Informe Consolidado de Solicitud de Aclaraciones, Rectificaciones y/o Ampliaciones a la Declaración de Impacto Ambiental del Proyecto "Modificación Proyecto Inmobiliario Lo Recabarren"

Nombre del Titular : Inmobiliaria Lo Recabarren Limitada
Nombre del Representante Legal : Sergio Armando Lacámara Guzman
Dirección : Sta. María 5888, Vitacura

El presente Informe Consolidado de Solicitud de Aclaraciones, Rectificaciones o Ampliaciones a la Declaración de Impacto Ambiental del proyecto "Modificación Proyecto Inmobiliario Lo Recabarren", contiene las observaciones generadas en virtud de la revisión de la Adenda.

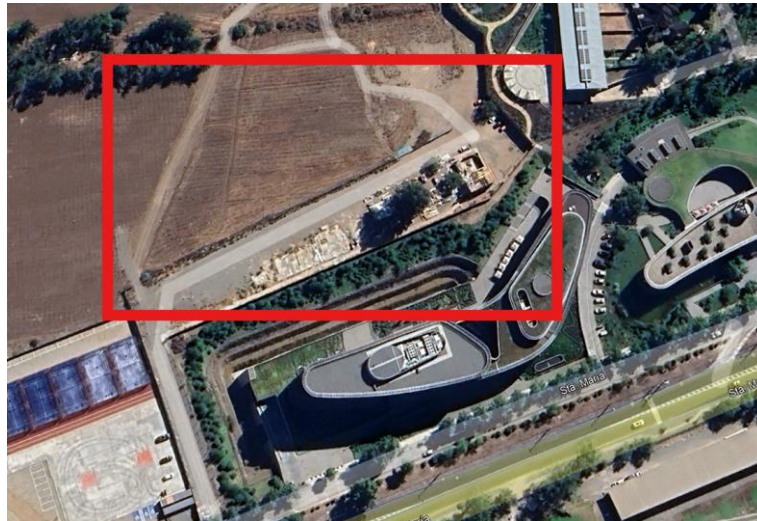
- 1.30 Respecto al punto 3.3.1.2 de la DIA, se solicita al titular ampliar la información indicando cuándo se utilizará la vía Avenida Santa María y Avenida Agua del Palo, indicando partes, obras y acciones asociadas, así como la temporalidad y los tipos de vehículos por medio de la siguiente tabla

Vía	Parte, obra y/o acción asociada	Fase	Tipo de vehículo	Número de vehículos	Número de entradas por día	Número de salidas por día
Avenida Santa María						
Av. Agua del Palo

Fuente: ordinario N° 1/134 del 9 de septiembre de 2024 de la Ilustre Municipalidad de Vitacura

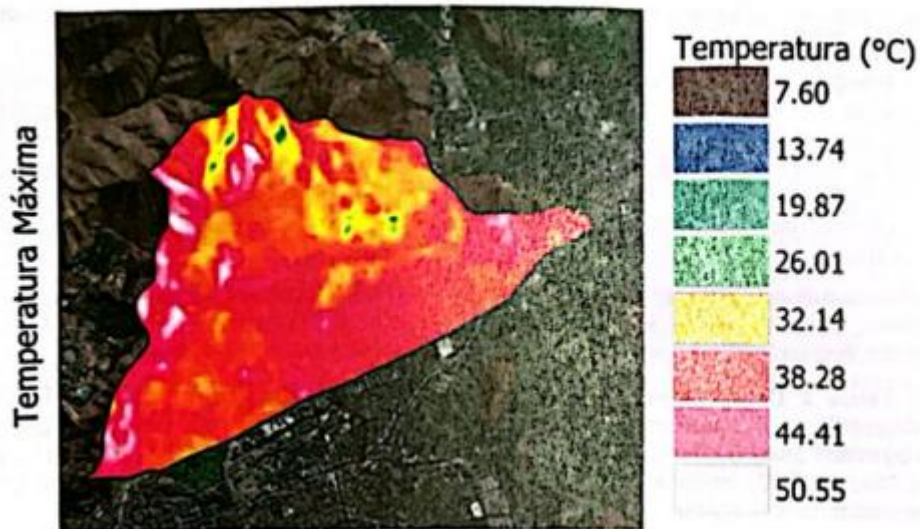
8.2 Se solicita al titular considerar la posibilidad de establecer un compromiso ambiental voluntario relacionado a lo señalado en el Punto 3.5.1 de la DIA, dentro de las Acciones a realizar en habilitación de las faenas de construcción, en el cual se incluya la instalación de protectores de madera, en los árboles existentes en el espacio público, según esquema siguiente:

Cabe señalar que en este punto se deben considerar también los árboles que serán entregados en área verde para mantención del municipio.
